REGIONE DEL VENETO
COMMISSIONE REGIONALE V.I.A.
(L.R. 26 marzo 1999 n°10)

Parere n. 290 del 08.06.2010

Oggetto: INTEGRA S.r.l. – Ex discarica autorizzata cat. 2B sita in località Prati di Spinea (VE). Progetto per la messa in sicurezza definitiva e contestuale adeguamento del sistema di ricopertura finale mediante ricarica superficiale con rifiuti inerti.
Comune di localizzazione: Spinea (VE). **Comune interessato:** Mira (VE).
Domanda di giudizio di compatibilità ambientale e approvazione del progetto ai sensi del D. Lgs. n. 4 del 16 gennaio 2008.

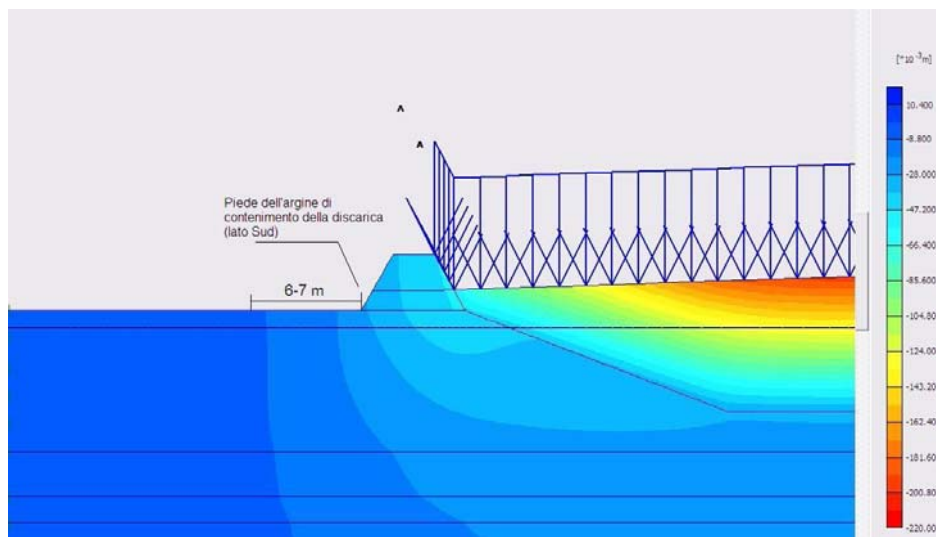
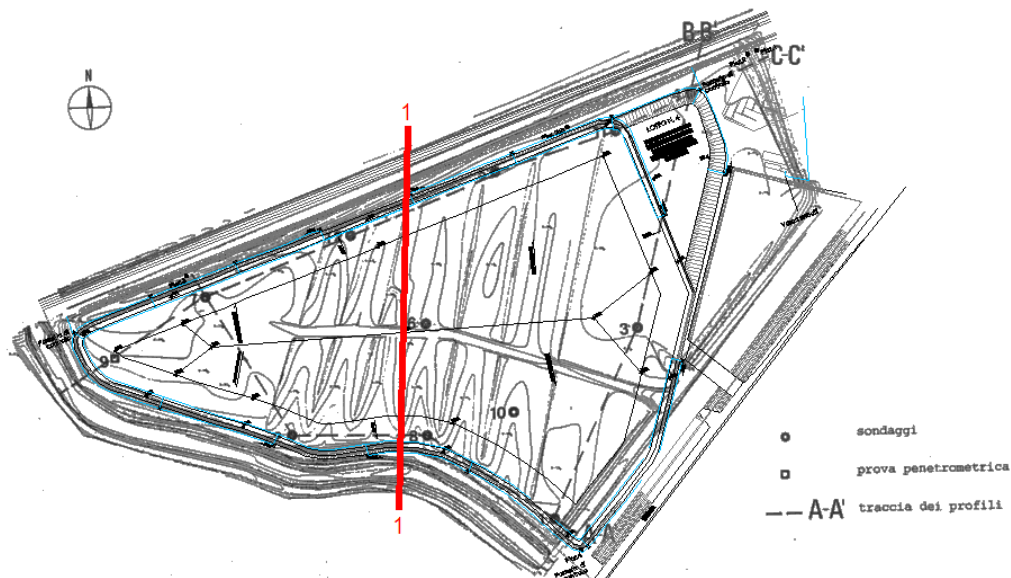
Tale analisi è stata condotta dai progettisti considerando la sezione presentata nella figura sottostante, in cui il piano di appoggio dei vecchi rifiuti si trova alla quota di circa +0.0 m s.l.m. La sommità della nuova sistemazione per la messa in sicurezza definitiva si trova ad una quota compresa tra +7.30 m s.l.m. e 12.20 m. s.l.m.m..

Si tratta di cedimenti che maturano principalmente durante la messa in opera dei rifiuti inerti e della copertura per la messa in sicurezza definitiva.

Andamento dei cedimenti del terreno di fondazione dell'argine meridionale della discarica prospiciente l'argine del canale Cime Menegon

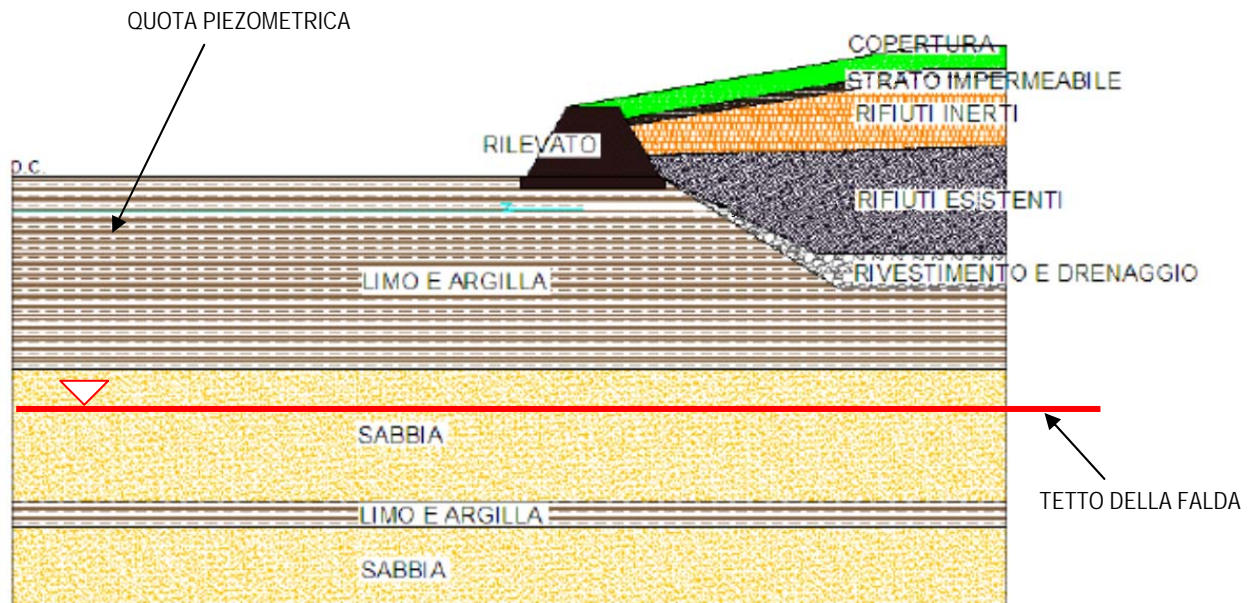
I cedimenti in corrispondenza dell'argine di contenimento della discarica sono dell'ordine dei 2-3 cm; a 6÷7 m di distanza, al piede dell'argine del canale Cime Menegon, i cedimenti sono del tutto trascurabili.
